## AUTORIDAD NACIONAL DE LICENCIAS AMBIENTALES - ANLA -

### RESOLUCIÓN N° 00069

#### **“POR LA CUAL SE OTORGA UNA LICENCIA AMBIENTAL Y SE TOMAN OTRAS DETERMINACIONES”**

**Figura. Balance Hídrico Quebrada Santiago.**

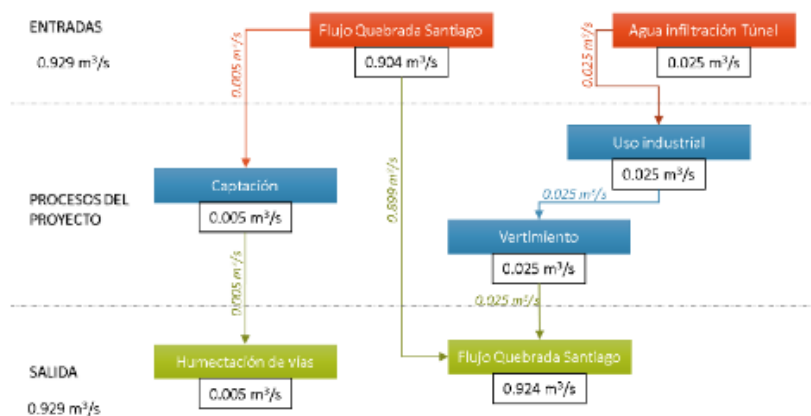
Así mismo se observa el caudal de infiltración procedente de los 2 tubos del túnel “La Quebra” donde se proyecta una descarga de 25 l/s en la Quebrada “Santiago”.

Es importante considerar que los valores de demanda del recurso hídrico corresponden a proyecciones de tipo operativo, por lo tanto, se considera necesario que la Empresa remita los soportes de gestión de tipo mensual en los Informes Cumplimiento Ambiental, información que deberá ser consolidada en los respectivos balances de materia.
